Znak postępowania: ZP 8/2022

Dotyczy: postępowania ZP8/2022 – Przebudowa i remont Stadionu Miejskiego w Nysie przy ul. Kraszewskiego na stadion lekkoatletyczny wraz z przebudową i budową budynku zaplecza szatniowego – w formule zaprojektuj i wybuduj

Poniżej rzut piwnicy i jej zdjęcia.

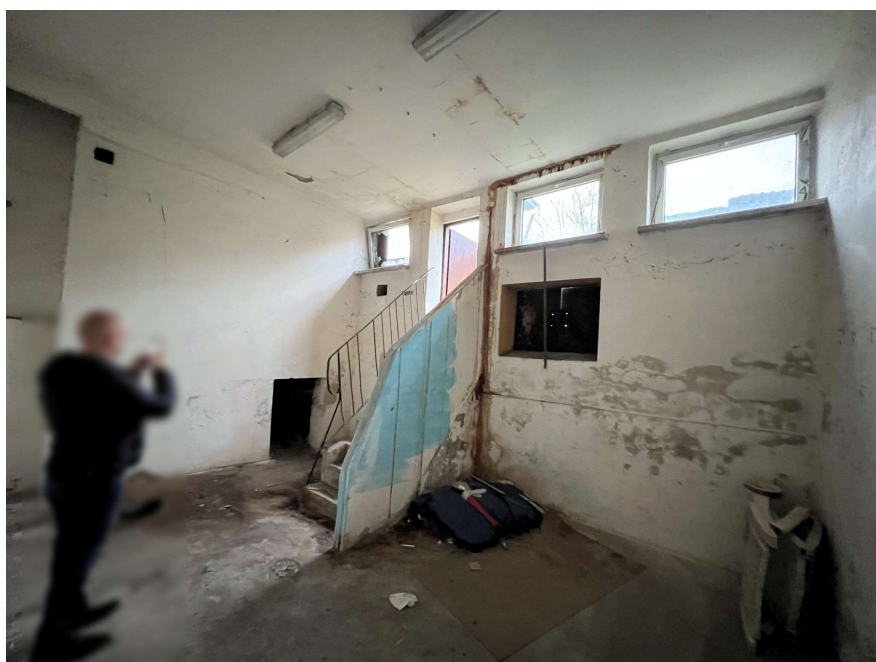
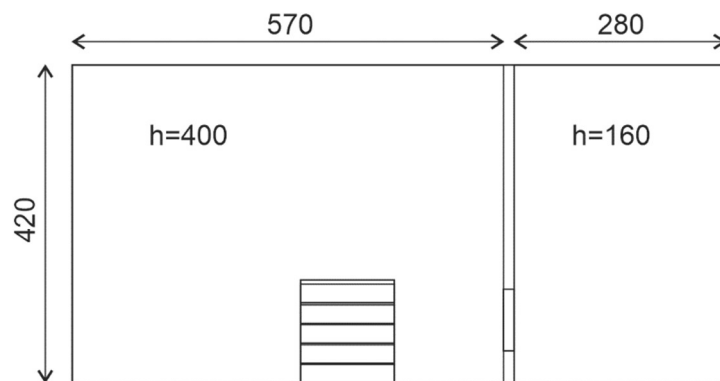
1. Proszę o potwierdzenie, że budynek podlegający rozbiórce nie posiada podpiwniczenia. Ewentualnie proszę o informację na temat jego podpiwniczenia, tj. rodzaj materiału, głębokość.

Ad 1. Budynek posiada częściowe podpiwniczenie.

Wejście do piwnicy prowadzi osobnymi drzwiami z tyłu budynku.

Zasadnicze pomieszczenie ma 4m wysokości i mieści się na głębokości -1,5m.

Obok istnieje drugie pomieszczenie, o wysokości 1,6m, również na głębokości -1,5m.
